変更点

<従来品は、TOTO 住宅&パブリックカタログ 2020 のP.844に掲載しています。>

■握りバーとエルボの接続方法を変更します

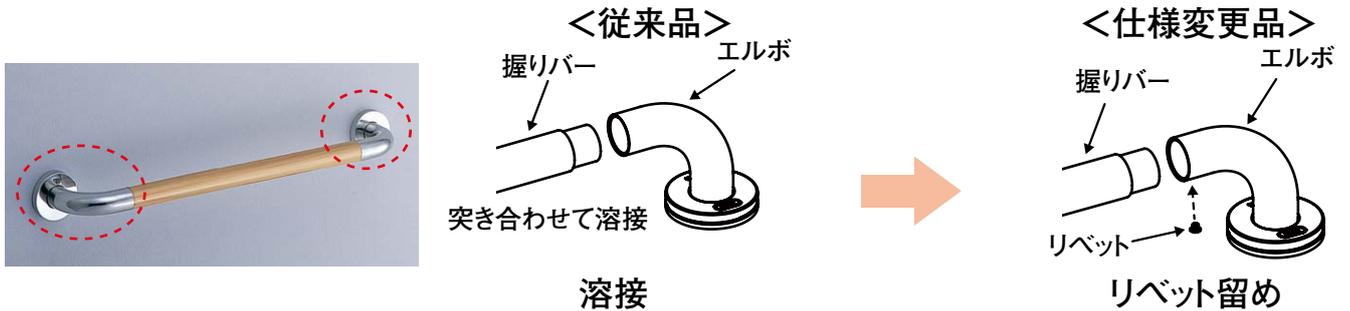
■イージーオーダー品の継手部分(A/B)の寸法と、中間支持部分(C)の径を変更します

形状	従来品	仕様変更品
	タイプ番号:T114C3-2 A寸法:120mm C部外径:φ34mm	タイプ番号:T114C3R-2 A寸法:170mm C部外径:φ27mm
	タイプ番号:T114CL-1/CR-1 B寸法:60mm C部外径:φ34mm	タイプ番号:T114CLS-1/CRS-1 B寸法:85mm C部外径:φ27mm

※いずれも施工上の変更はありません。

対象商品
CS310B

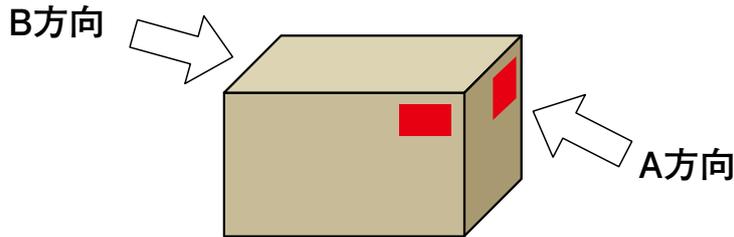
■品番レッテルの貼付け位置を4か所から2か所へ変更します

従来品は4面に品番レッテルを貼付け

仕様変更品は2面に変更

対象商品
UFS910系

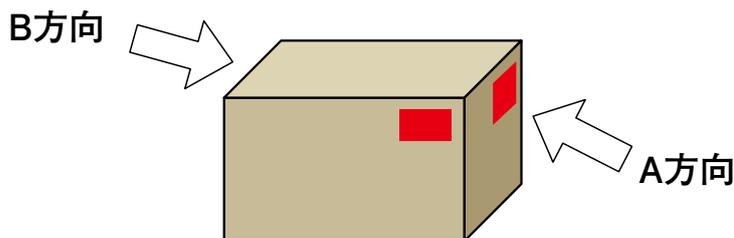
■品番レットルの貼付け位置を4か所から2か所へ変更します。

従来品は4面に品番レットルを貼付け

仕様変更品は2面に変更
